COMPLÉMENTS

1. Cartes de l'emplacement des points de calculs de la saturation visuelle
2. Réponses aux questions complémentaires

Les cartes suivantes présentent les points depuis lesquels la saturation visuelle a été calculée dans l'étude initiale du projet de parc éolien de Pully-sur-Serein et Sainte-Vertu.

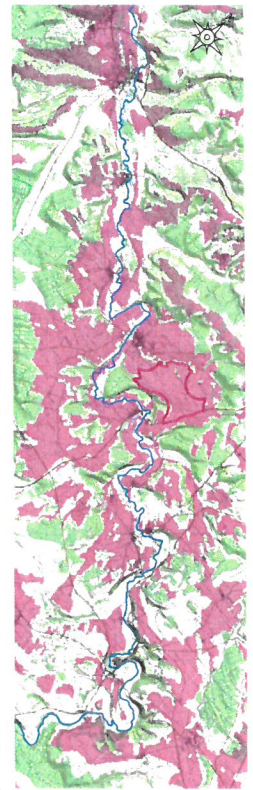
« Le caractère intimiste de la vallée reconnue par le document préjectoral de 2016 intitulé « outil d'aide à la cohérence patrimoniale et paysagère de l'éolien dans l'Yonne » sera bouleversé par les éoliennes installées en bordure de la vallée. Précisez et justifiez qu'il n'y aura pas d'impact sur la vallée et notamment son caractère intimiste. »

Le caractère intimiste d'une vallée s'exprime au sein de la vallée, le plus souvent à proximité du cours d'eau (ambiance végétalisée aux vues refermées et donc « intimistes »).

De nombreuses parties de cette vallée sont situées en dehors de la zone d'influence visuelle du projet de parc éolien de Poilly-sur-Serein et Sainte-Vertu comme le montre la carte ci-contre.

Afin de mesurer l'impact du projet depuis la vallée du Serein, de nombreux photomontages ont été réalisés dans l'étude paysagère.

Numéros des photomontages depuis la vallée du Serein :

5, 6, 7, 8, 9, 10, 12, 16, 16bis, 18, 22, 23, 23bis, 24, 29, 35, D, E, G, H.

Ces photomontages montrent que les impacts depuis la vallée du Serein seront forts en vue rapprochée avec un surplomb possible de la vallée. À plus de 3 kilomètres, les impacts se réduisent, la taille des éoliennes est cohérente avec le relief de la vallée du Serein.

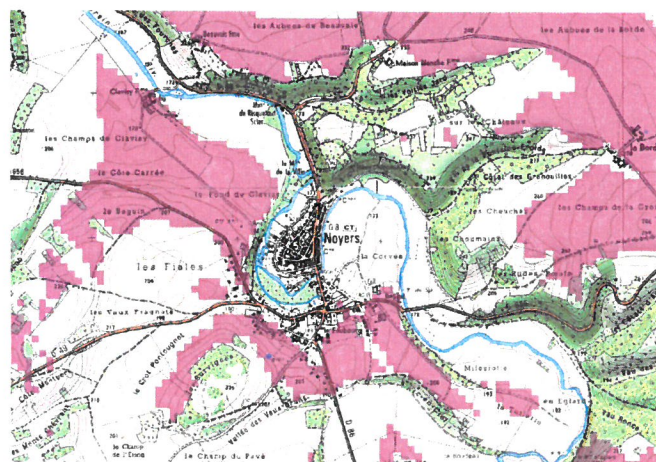
« Le seuil de l'angle de respiration depuis Noyers-sur-Serein sera dépassé avec ce projet. Il le sera également pour plusieurs autres villages (Anmay-sur-Serein, Malay, Sambourg). Déterminez et justifiez la saturation du projet depuis Noyers sur Serein. »

Les calculs des indices de saturation sont basés sur la visibilité du projet et des autres parcs éoliens selon le relief du territoire d'étude. Ils ne prennent pas en compte les masques créés par la végétation (bois, haies...) et par le bâti.

L'étude de saturation depuis Noyers montre que l'espace de respiration diminue théoriquement de 257,7° à 157°, le plaçant ainsi sous le seuil d'alerte fixé de 160 à 180°.

Or, la ZIV du parc éolien de Poilly-sur-Serein et Sainte-Vertu montre que le projet ne sera pas visible depuis le village de Noyers (ci-contre). Le diagnostic patrimonial avait d'ores et déjà montré que la zone potentielle du projet ne pourrait pas être visible depuis les belvédères du château de Noyers. Ce point a été confirmé par le photomontage H.

Depuis le village en lui-même et le château le projet n'a donc pas d'effet sur les indices de saturation visuelle.
